SERVICE INFO – INA 0098

Nadomestitev napenjalca in dušilnika nihanj

Modeli:

Audi:	A4, A6
Seat:	Exeo
Škoda:	Superb
VW:	Passat
Motorne kode:	AWT, AWM, ALT, AVJ, AMB, BFB, BEX, BKB, CFMA
Katal. št.:	531 0531 20 (zamenjan) 533 0028 20 (zamenjan) 530 0546 09 (aktualen/Set) 530 0546 10 (aktualen/KOMPLET)

Slika 1: Dušilnik nihanj 533 0028 20 (levi), napenjalca 531 0531 20 (desni)

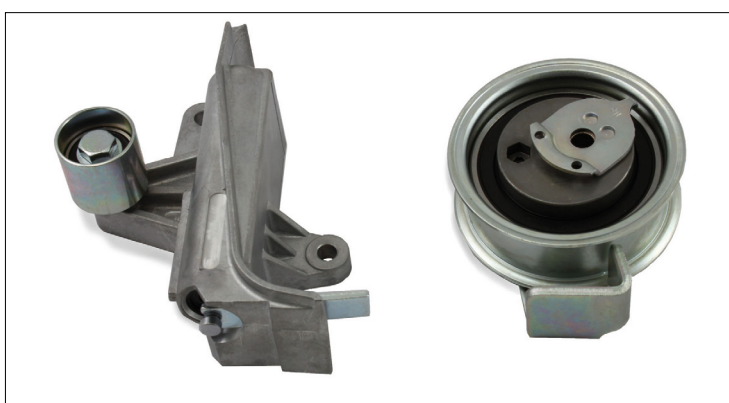
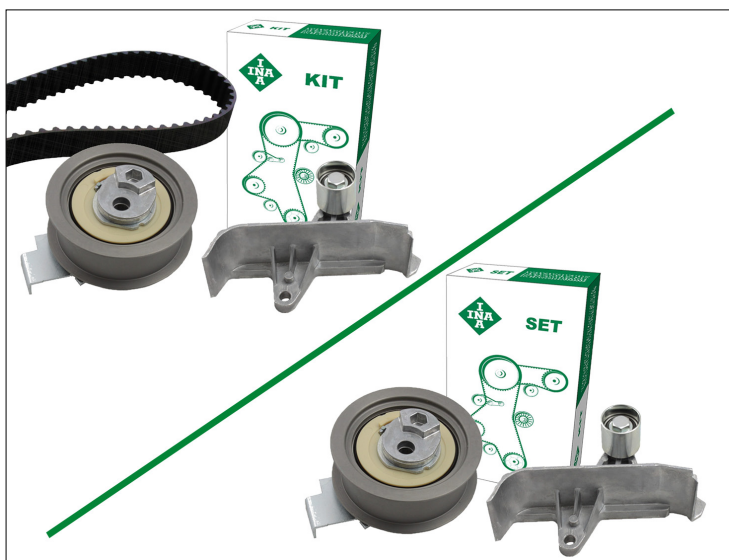
Za zgoraj navedena vozila smo dušilnik nihanj 533 0028 20 (slika 1 levo) in napenjalca 531 0531 20 (slika 1 desno) nadomestili s kompletom KIT 530 0546 10 (slika 2 levo) in garnituro Set 530 0546 09 (slika 2 desno).

Nove komponente se ne razlikujejo zgolj po videzu, temveč tudi po funkcionalnosti. Pri prejšnji konstrukcijski izvedbi je za napenjanje jermena poleg napenjalca skrbel tudi dušilnik nihanj.

Novi preusmerjevalni valj z nosilcem 532 0601 10 ima zgolj funkcijo preusmerjanja. Za napenjanje jermena in dušenje nihanj pa skrbi izključno napenjalca 531 0840 10.

Uporaba mešanih komponent ni dovoljena, saj je medsebojno delovanje komponent prilagojeno tako, da zagotavlja ustrezno napetost jermena le ob skupni uporabi.
